Bestemmingsplan Benedenweg naast 143 Sint Pancras

Reactienota in het kader van de terinzagelegging van het ontwerp bestemmingsplan
Benedenweg naast 143 Sint Pancras

Vastgesteld door Burgemeester en wethouders d.d. 19 juli 2022

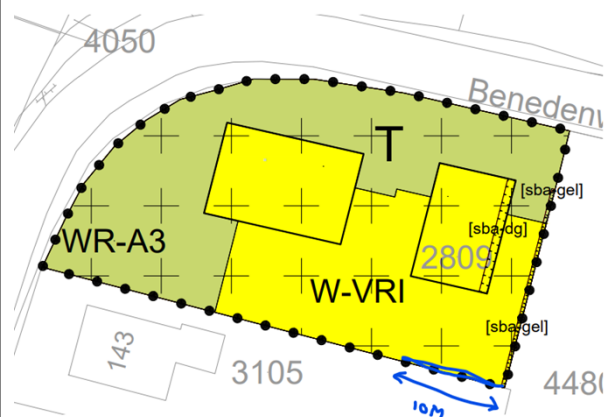
Ad 1. Reclamant, Benedenweg 145 te Sint Pancras		
<i>Ingekomen reactie</i>	<i>Gemeentelijk commentaar</i>	<i>Aanpassingen plan</i>
In het bestemmingsplan is melding gemaakt van een uitgevoerd akoestisch onderzoek, noodzakelijk om de geluidsaspecten te bepalen. Gezien de aard van ons bedrijf zal dit zeker een rol gaan spelen. Vooral de tijdstippen van start werkzaamheden, laden en lossen van materialen en wisselen van afvalbak.	In hoofdstuk 4, paragraaf 4.6 zijn de resultaten van het uitgevoerde akoestisch onderzoek opgenomen. Het gehele onderzoek is als bijlage 3 Akoestisch onderzoek bij de toelichting opgenomen. In het akoestisch onderzoek is ingegaan op de diverse bedrijfsactiviteiten. In hoofdstuk 6 van het Akoestisch onderzoek is een representatieve bedrijfssituatie beschreven. Op basis hiervan is de geluidsberekening uitgevoerd. Van belang is dat er een geluidwerend scherm wordt geplaatst, omdat hiermee rekening is gehouden in het akoestisch onderzoek. Dit realisatie van het scherm is als voorwaardelijke verplichting in de regels en de verbeelding opgenomen. Als het geluidwerende scherm niet is	Geen.

gerealiseerd, mogen de woningen niet worden bewoond. Daarnaast wordt de aan de oostzijde van het plangebied gelegen woning gebouwd met een dove gevel. Door de oostgevels van deze woning doof uit te voeren, vindt geen toetsing plaats aan de geluidnormen. Daarmee kan het bedrijf dan de oprit gewoon gebruiken. De dove gevel is vastgelegd op de verbeelding en in de regels van het bestemmingsplan. Voorgaande is opgenomen in artikel 7, lid 7.2 van de regels van het bestemmingsplan. Door het treffen van de bovengenoemde maatregelen wordt voldaan aan de gestelde normen zodat: 1. sprake is van een goed woon- en leefklimaat voor het aspect geluid; en 2. het bedrijf door de realisatie niet onevenredig in zijn bedrijfsvoering wordt belemmerd.	
De straat waar de noordelijke ingang van ons bedrijf op uitkomt is vrij smal. Er ontstaan problemen als er in deze straat voor de huizen geparkeerd gaat worden.	Uit de parkeernorm voor een vrijstaande woning is 2,2 parkeerplaats per woning, waarvan 0,3 parkeerplaats bedoeld is voor bezoekersparkeren. Op basis van het geldende parkeerbeleid geldt de regel om op eigen erf te parkeren. Parkeervoorzieningen moeten op eigen erf aangelegd worden. Dit is onderdeel van toetsing op het moment dat vergunning wordt aangevraagd. Op het perceel is voldoende ruimte om de parkeerplaatsen aan te leggen. Eventuele parkeeroverlast kan worden gemeld via handhaving en maakt dan ook geen onderdeel uit van de bestemmingsplanprocedure.	Geen.
